Předmětem posuzování vlivů na životní prostředí podle zákona č. 100/2001 Sb., v platném znění (dále jen „zákon EIA“) je záměr „Pokračování těžby v lomu Mrač“ Č.J. 161777/2025/KUSK, kód záměru STC2730.

Podatel tímto podle § 8 odst. 3 zákona EIA v zákonem stanovené lhůtě 30 dnů, počítané ode dne zveřejnění informace o dokumentaci na úřední desce krajského úřadu, tj. do 9. 1. 2026, podává ke zveřejněné dokumentaci následující vyjádření.

.str. 27 hlukové studie

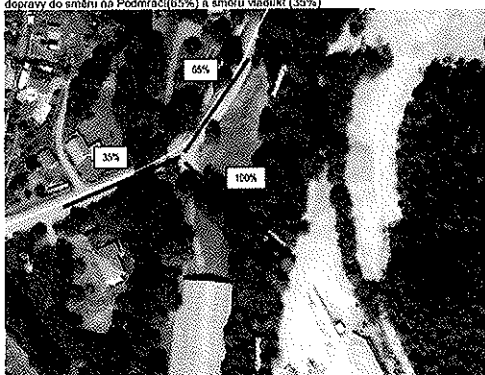
V hlukové studii nebyly jednoznačně specifikovány parametry protihlukových opatření - délka, výška, činitel pohltivosti α . Z uvedeného není jednoznačné a

přezkoumatelné s jakými parametry byla zpracována hluková studie a na základě jakých údajů bylo provedeno hlukové posouzení. Požadujeme navrhnout protihlukové stěny oboustranně pohltivé pro minimalizaci odrazů. Požadujeme v hlukové studii uvést hodnotu implicitního útlumu povrchu terénu G.

OBR.3a Vizualizace stavu – doprava Varianta I – stávající výjezd z areálu lomu + rozložení dopravy do směru na Podmrači (65%) a směru vleků (35%)

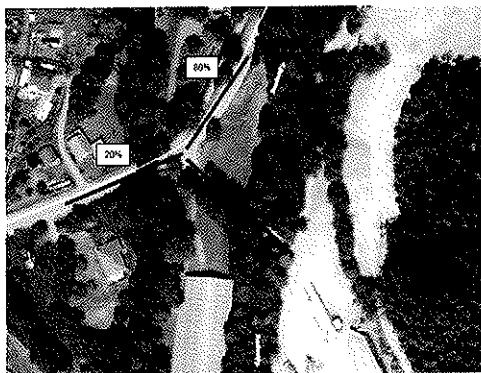
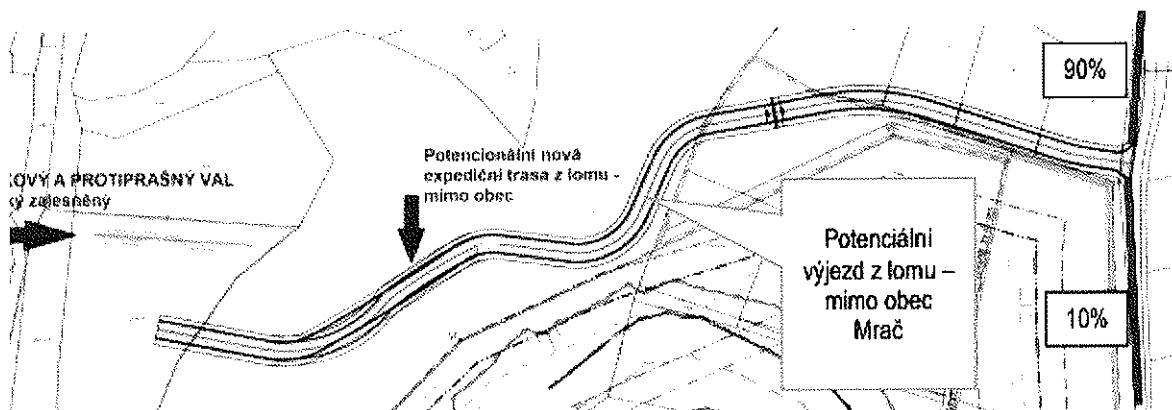
Oproti dokumentaci EIA předložené v roce 2024 došlo ke změnám v rozložení dopravy.

Požadujeme vysvětlení navýšení intenzity dopravy přes Mrač o 15%.

OBR.4 Vizualizace budoucího stavu – doprava Varianta II + rozložení dopavy

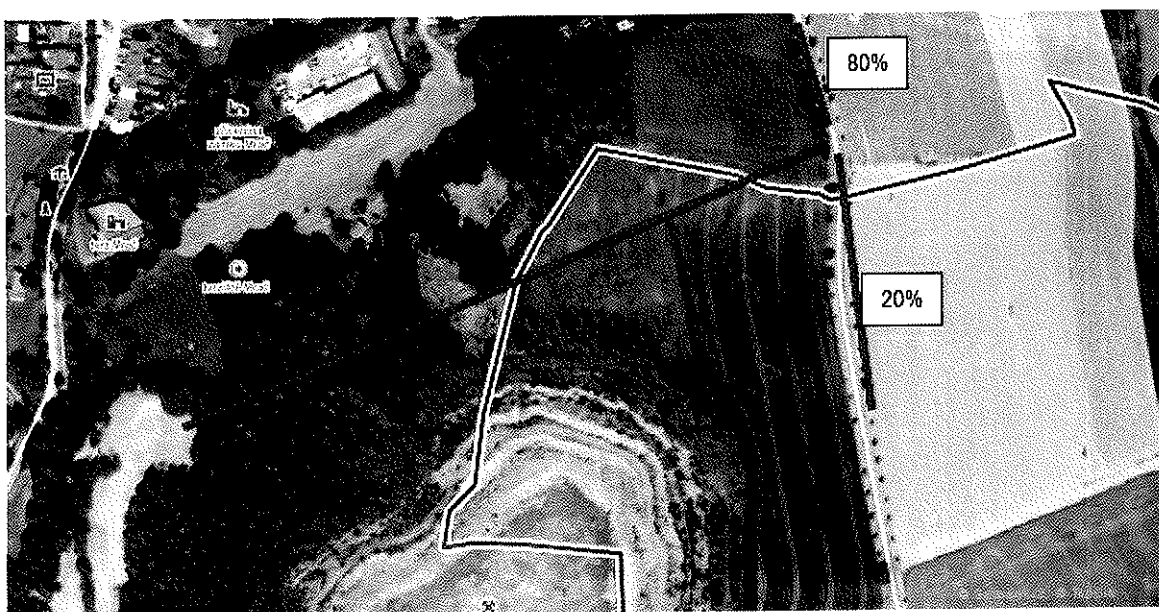
Požadujeme vysvětlení navýšení intenzity dopavy směrem na Žiňánky o 10%.

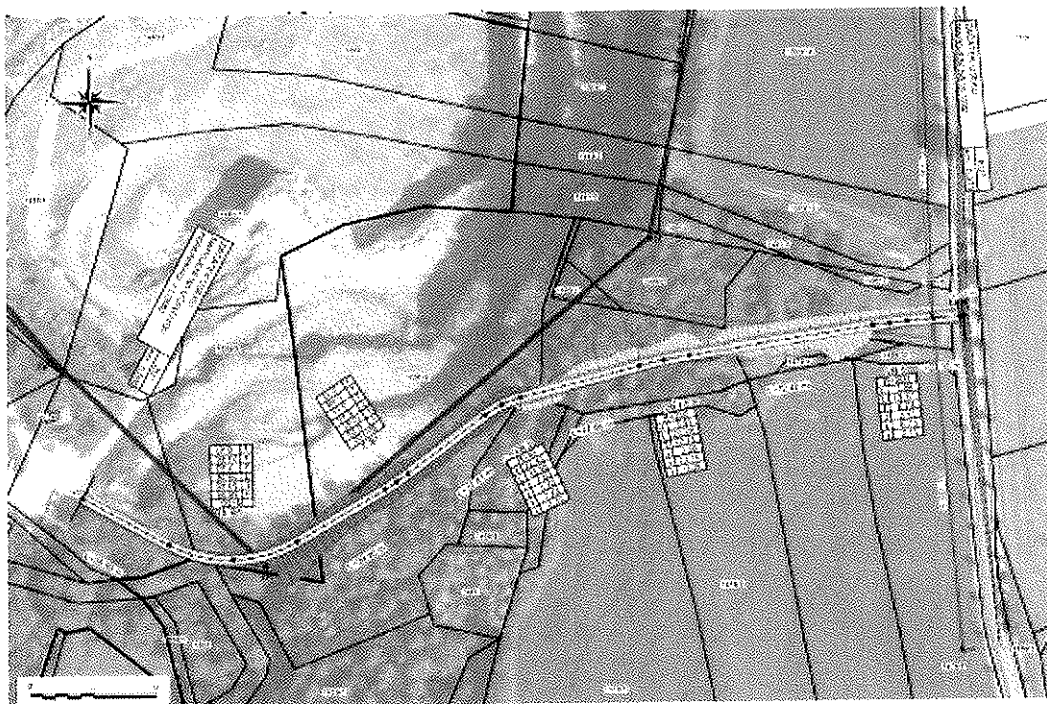
Toto tvrzení neodpovídá žádným údajům uvedeným v hlukové a rozptylové studii.

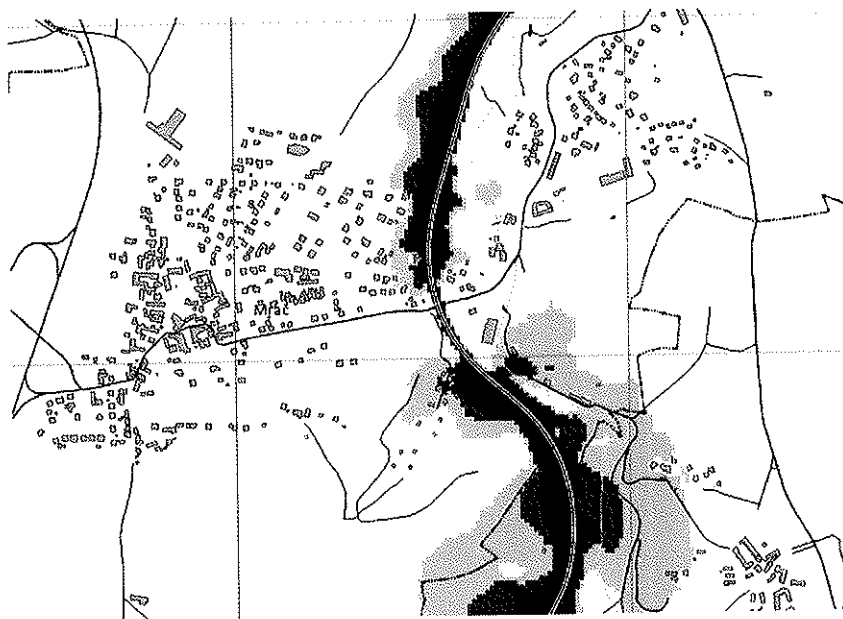
Jednoznačně kvantifikovat požadavek na zábor PUPFL a vyhodnotit jeho vlivy.

Vypořádání: Zábor PUPFL a jeho vyhodnocení je uveden v textu dokumentace v kapitole B.II. a v kapitole D.I.
